## TI\_2206: 切り替え アース電極 iCombi Gas 10-1/1

iCombi 10-1/1

14.03.2022

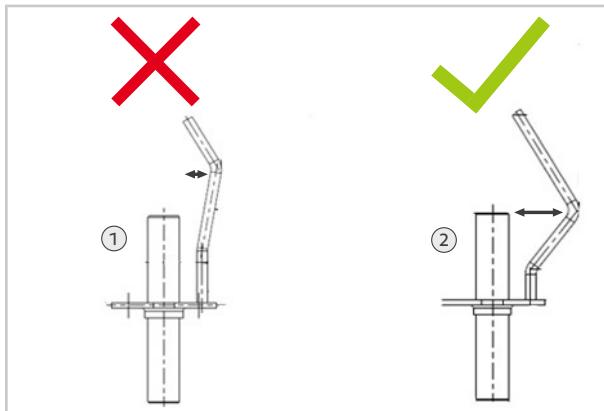
アース電極の適切な間隔が維持されるようにするために、製品番号: 74.00.873P (1)のアース電極は、製品番号: 70.01.574P (2)のアース電極により置き換えられます。 製品番号 今後、70.01.574P (2)が、iCombi Gas10-1/1 (ホットエアーブロワー)用のサービス部品として入手できるようになります。

iCombi Gas10-1/1のサービスの場合、製品番号: 70.01.574P (2)をホットエアーブロワー内に取り付けてください。
